第14回海域／生物小委員会における委員意見及び対応（案） <当日分>

資料2-2

Y 2 海域 (Ykm-3 地点) における底質の COD と粘土シルト含有率との関係

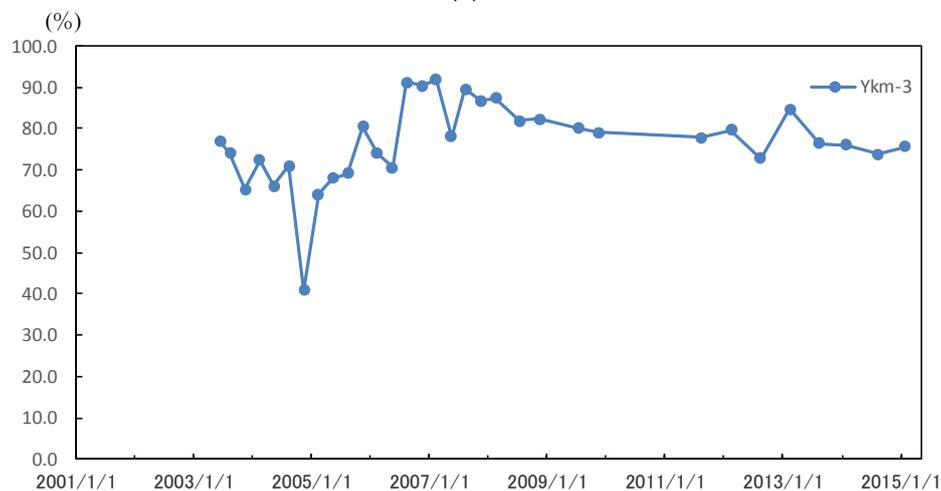
25	資料6-8 (有明海全体)	(山本委員) 海域全体について触れたこの資料は、どのようなコンセプト・構成でまとめていくのか。 二枚貝の減少という問題が海域全体で生じているということだと思うが、エイによる食害という要因が先に書かれ、次に出現状況という現状の記載がある。また、魚類等の減少については、要因の考察、ノリ酸処理剤の影響を記載したあとに、ムツゴロウについて触れるなど、構成がよくわからない。 この資料には、有明海のどこの海域でも共通の内容というよりは、個別の海域で検討しては事象を捉えることができない内容や、空間として有明海全体で捉えるべき内容を載せるべきではないか。	ご指摘を踏まえ、4章3. 「有明海全体」の構成などを修正した。〈資料6-8, 6-9〉
26	資料6-8 (有明海全体)	(古川委員) ノリの色落ちの要因として赤潮が書かれているが、赤潮は以前と比較してなぜ増加しているのかについても踏み込んで書くべきだ。	冬場の珪藻赤潮の発生件数について増減がある旨、記載しているところ。また、赤潮の発生機構について、いまだ充分には解明されていないものの、現時点の知見を種類毎に記載している。〈資料6-9 4~11頁〉
27	資料6-8 (有明海全体)	(古川委員) p. 26サメ・エイの漁獲圧について記載されているが、人間の活動がどう影響していたのか触れるべきではないか。	ナルトビエイによる二枚貝食害を防止するためエイ駆除が行われ、サメ・エイ類への漁獲圧が高まった旨を記載しているところである。〈資料6-9 19頁〉
28	資料7-1 (Y1海域)	(橋本委員) 連関図で「底質の泥化」につながる「土砂供給の減少」が記載されているが、土砂は泥と砂、礫の総称であり、そのすべてが関係しているのか。主として砂質成分の減少に限られるのか。	ご指摘の件については、砂・礫の減少により、相対的に泥分の割合が増加している可能性があると考えている。
29	資料7-2 (Y2海域)	(古川委員) p. 6で球磨川河口の地点では泥化はみられないと記載されているが、図5(6)を見るとそう言い切れるか判断が難しいと思う。また、CODが上昇傾向なら、これは泥化の兆候として有機物が溜まり始めている可能性もある。 データをそのままみて変化の有無を判断しているが、援用できる環境条件から推察して、泥化が始まっているのではないかと判断されるのなら、その可能性を指摘すべきではないか。	ご指摘を踏まえ、底質のCODと粘土シルト分との関係を確認したが、この地点においては両者に正の相関はみられなかった。(別添参考)

委員意見 No. 29 関係
